## Samråd om detaljplan för del av Tuolluvaara 1:1 m fl, Västra gröna fingret, bostäder m m

**Detaljplanen** hanteras med ett **utökat förfarande**. Under samrådstiden som har pågått mellan den 4 – 26 november 2021 har samråd skett med berörda förvaltningar inom kommunen, statliga verk, länsstyrelsen samt berörda sakägare och andra med väsentligt intresse av planen. Samrådshandlingarna har skickats ut till ovan nämnda, vilka har beretts tillfälle att yttra sig över upprättat detaljplaneförslag. Under samrådstiden har totalt 16 skriftliga yttranden inkommit.

Samrådsredogörelsen redovisar samtliga av de skriftliga synpunkterna som har inkommit under samrådet samt kommentarer till dessa. Samtliga skriftliga inkomna synpunkter förvaras i sin helhet i planakten hos Kommunstyrelsen.

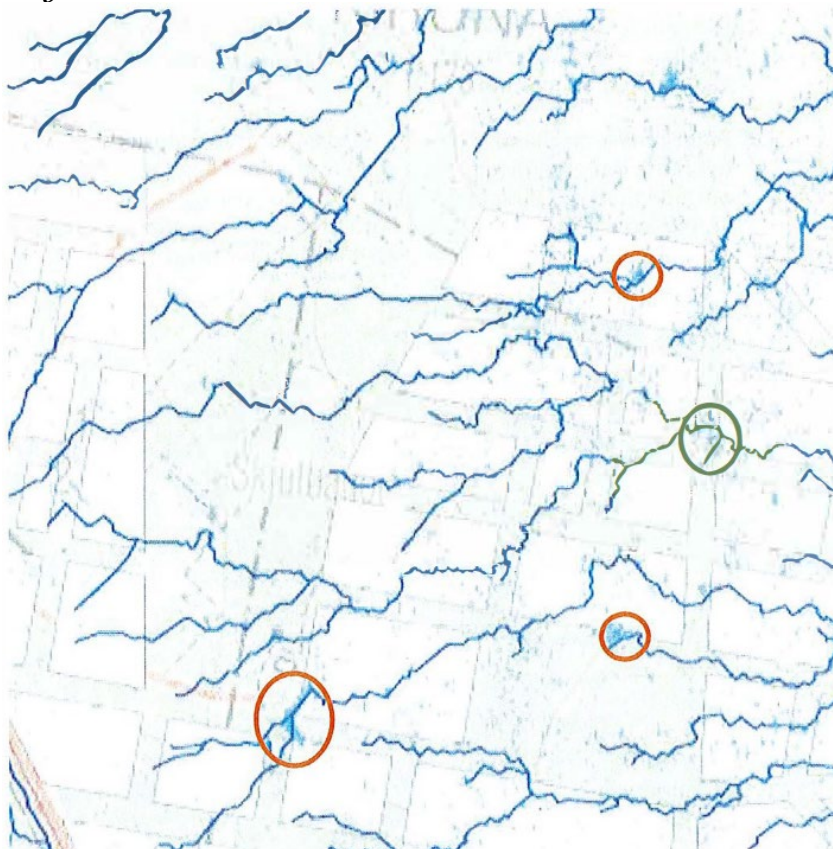
I dokumentet "Vattenmodellen dag- och grundvattenförhållanden Kiruna nya C, 2015, Sweco" finns även en figur som visar avrinning i nya Kiruna i förhållande till planen (Figur 4 på s. 11). I samma figur kan man se instängda områden, inringade med röda cirklar på bild nedan. Grön cirkel markerar myrmark som nämns under rubrik "skydd".

Det är viktigt att höjdsättningen i kvarter 20 eliminerar det instängda området som är lokaliserat mitt i kvarteret. Dem andra två instängda områdena är placerade i väg och med rätt höjdsättning av vägen bör även dem elimineras. Området där myrmarken och den gamla tallen är placerad bör utformas som park istället och skulle med fördel kunna fungera som kommunalt snöupplag då den planerade ytan (se figur 16 på s.22 i planbeskrivningen) är borttagen i plankartan. Detaljplaneområdet borde utökas för att gälla alla kvarteren mellan Västra och Östra gröna fingret.

**Kommentar:** *Planbeskrivningen uppdaterades med ovanstående information.*

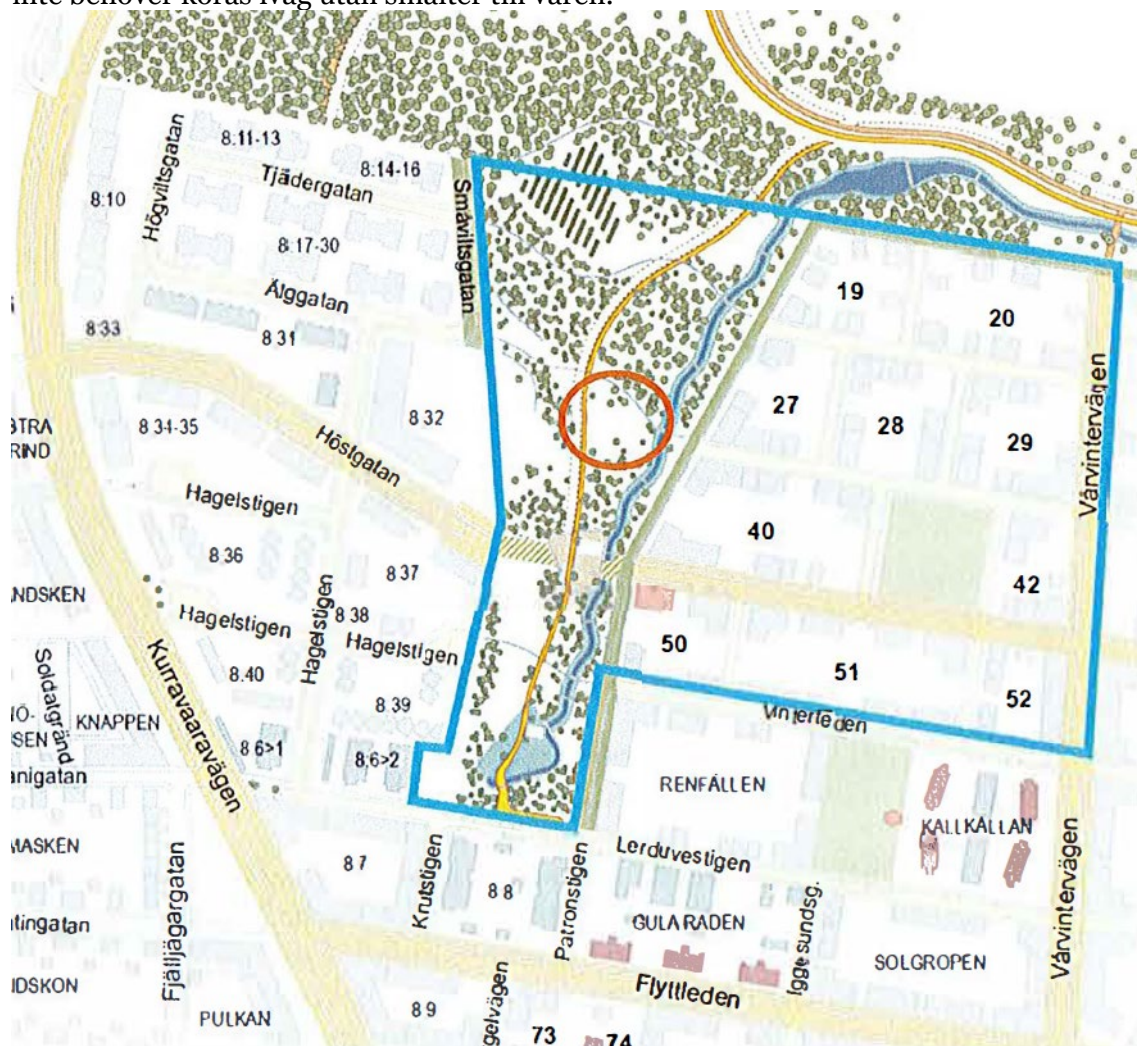
Enligt Figur 16 på s. 22 finns ett snöupplag benämnd "snöupplag kvarterspark" utmarkerat, men denna yta finns inte med på plankartan. Snöupplag i planområdet behövs för att tillfälligt kunna förvara snö när stora snömassor kommer för att sedan köras iväg till snötippen, som är belägen vid Luossavaaratoppen, när det är uppehåll.

Placeringen av snöupplaget skulle kunna flyttas för att placeras var myrmarken är belägen, se kommentar under rubrik "Dagvatten".

Det tänkta dagvattendiket i Västra fingret bör flyttas längre västerut så att mer snö får plats efter parkens östra sida. Även de planerade träden bör inte vara placerade i kant med gata utan planteras längre in i parken.

Figur 2 på s. 7 i planbeskrivningen visar en illustration av Västra gröna fingret där det är utritat ett större gräsområde mitt i parken som saknar träd, se inringat område med röd cirkel på bild nedan. Om passagen över dagvattendiket anläggs så att en snöröjningsmaskin kan köra över skulle området vara toppen som snöupplag där snön inte behöver köras iväg utan smälter till våren.

**Kommentar:** Bestämmelsen "snö" läggs till i mitten av park för att illustrera att snöupplag kan anordnas och att hänsyn till detta ska tas när trädplantering planeras.

Vändplats för baklastande hämtningsfordon. BILD: SARA SUNDIN, RAMBOLL.

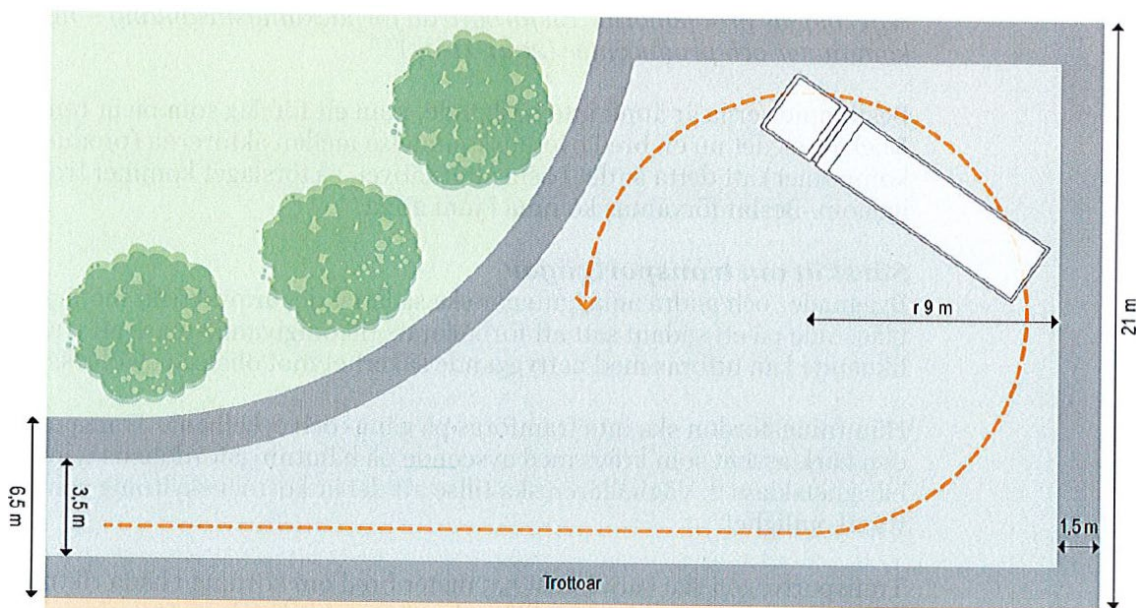
Transportvägen ska vara minst 5,5 meter bred om körning i båda riktningar framkommer. Om parkering tillåts ska vägen vara bredare. Om vägen är mötesfri och det inte finns parkerade fordon kan vägen vara smalare, men vara minst 3,5 meter. Träd och växtlighet eller snövallar ska inte inkräkta på vägbredden.

Transportvägar (inkl. garage, portiker eller andra platser där hämtningsfordon ska framföras) ska ha en fri höjd på 4,7 meter. Träd och växtlighet får inte inkräkta på den fria höjden. Återvändsgator ska ha vändmöjlighet för hämtningsfordon, t.ex. i form av vändplats eller trevägskorsning. Vändmöjlighetens mått ska anpassas efter vilken typ av hämtningsfordon som ska användas.

**Kommentar:** Texten i planbeskrivningen ändrades enligt ovanstående information om tekniska frågor – pumpanordning.
